改善箇所説明図

フロントシート

フロントシート座面下部

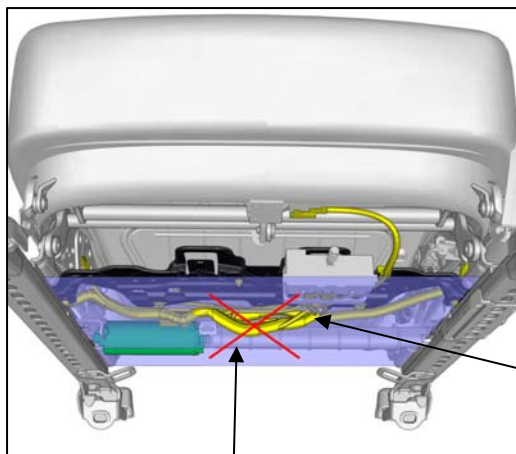
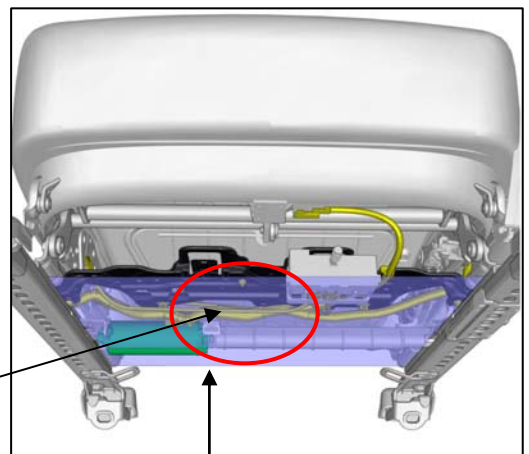
基準不適合発生箇所

基準不適合発生箇所

フロントシートの座席下部の配線の取り回しが不適切なため、当該シートを前後に移動操作した際に、床面に取り付けてあるオーディオアンプ等に接触し配線に負荷がかかり、接続不良を起こし、メーター内の乗員保護装置 (SRS) 警告灯が点灯し、衝突時にフロント又はサイドのエアバックが作動しないおそれがある。

保安基準適合状態

全車両、フロントシート・ハーネスを点検し、該当する場合ハーネスの取り回しを修正し固定する。
